Název zakázky	Rekonstrukce školy J. A. Komenského pro účely MÚ ve Dvoře Králové nad Labem
Druh zakázky	veřejná zakázka na stavební práce dle § 14 odst. 3 zákona č. 134/2016 Sb., o zadávání veřejných zakázek (dále jen „zákon“)
Druh zadávacího řízení	otevřené řízení realizované na základě § 3 písm. b) a § 56 zákona
Režim zakázky	Podlimitní veřejná zakázka dle § 26 zákona

VYSVĚTLENÍ, ZMĚNA NEBO DOPLNĚNÍ ZADÁVACÍ DOKUMENTACE

Vysvětlení, změna nebo doplnění Zadávací dokumentace č. I. ze dne 27. 01. 2022

Vysvětlení, změna nebo doplnění Zadávací dokumentace č. II. ze dne 02. 02. 2022

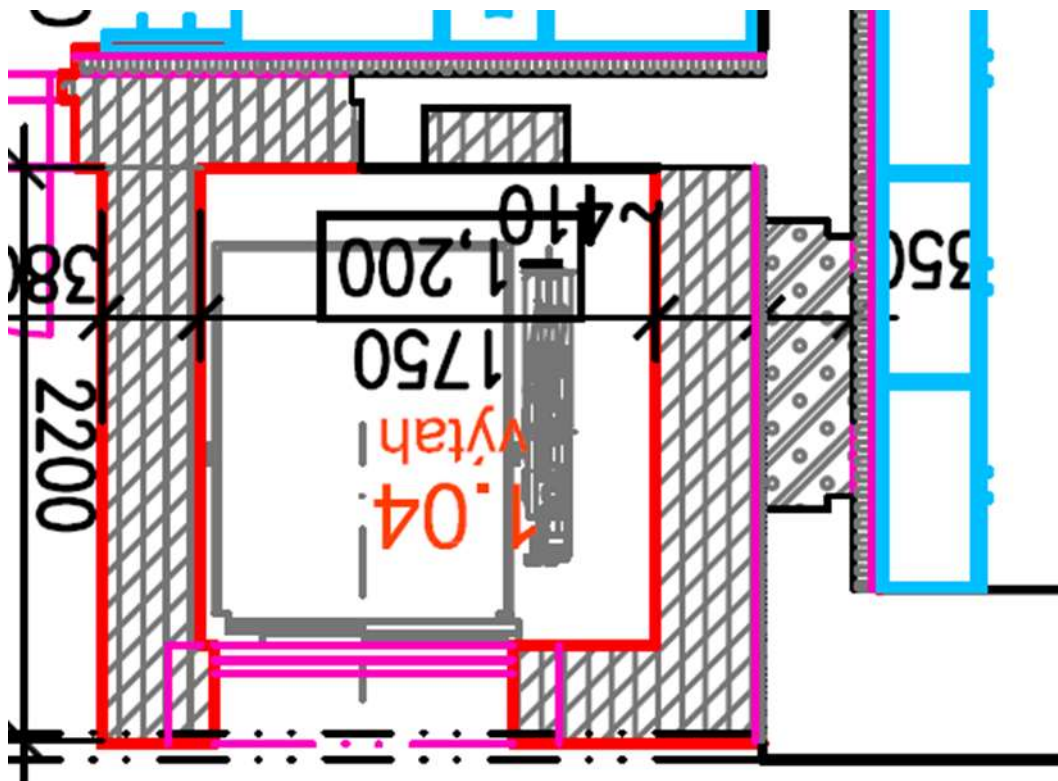
Dotaz č. 1/3:

Os16 – přebalový pult – prosíme aspoň rozměr, velikost, tvar

Zadavatel poskytuje doplňující technické podmínky k řešené položce. Zadavatel pro úplnost dodává, že se jedná o položku Soupisu prací VV_Rek.školy J.A.K_2.n.p. až 4.n.p. [zadání]³ na listu 1a – stavební řešení, pol. 481.

Doplňující technické podmínky k řešené položce:

- Obdélníkový dřevěný sklápěcí přebalovací pult včetně přebalovací podložky;
- Rozměry otevřené / zavřené police na stěnu jsou 79,5 × 63 × 76,5 / 19 cm.

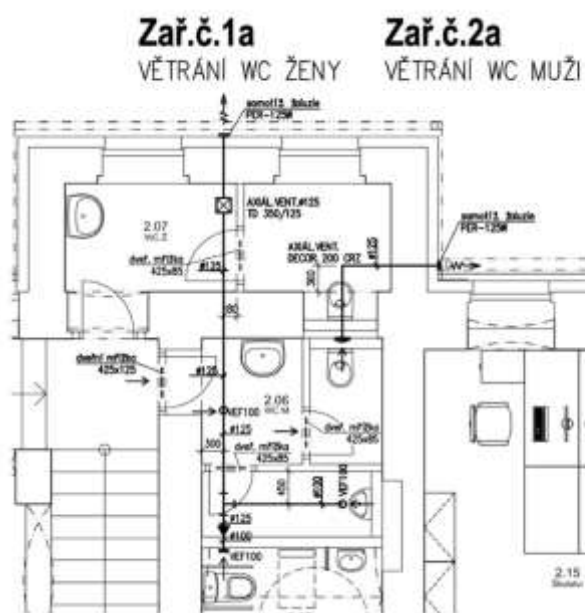
Dotaz č. 2/1:

v zadání v části 1f Větrání byly zjištěny nesrovnalosti mezi PD a VV v počtu množství a v popisu jednotlivých prvků viz. příloha.

ventilátor - na výkrese DN 125 mm - ve VV DN 160 mm

talířový ventil DN 100 mm - na výkrese 3 ks - ve VV 4 ks

samotížná žaluzie - na výkrese DN 125 mm - ve VV DN 100 mm

Tak čeho se mám držet? Výkazu výměr nebo výkresů?

Odpověď č. 2/1:

Zadavatel děkuje za upozornění na nesrovnalost ve výkresové nebo textové části Projektové dokumentace a v příslušném soupisu prací.

Zadavatel předkládá opravené části Projektové dokumentace vztahující se k řešení „větrání a klimatizace“.

Zadavatel předkládá opravený soupis prací s názvem „VV_Rek.školy J.A.K_2.n.p. až 4.n.p. [zadání] oprava 27.1.2022“, který zcela nahrazuje soupis prací s názvem „VV_Rek.školy J.A.K_2.n.p. až 4.n.p. [zadání]“ zveřejněný při zahájení Zadávacího řízení.

V soupisu prací byly opraveny položky vztahující k řešení „větrání a klimatizace“ (pol. 1f, větrání pol. 1 až 76 a pol. 1f, klimatizace pol. 77-83).
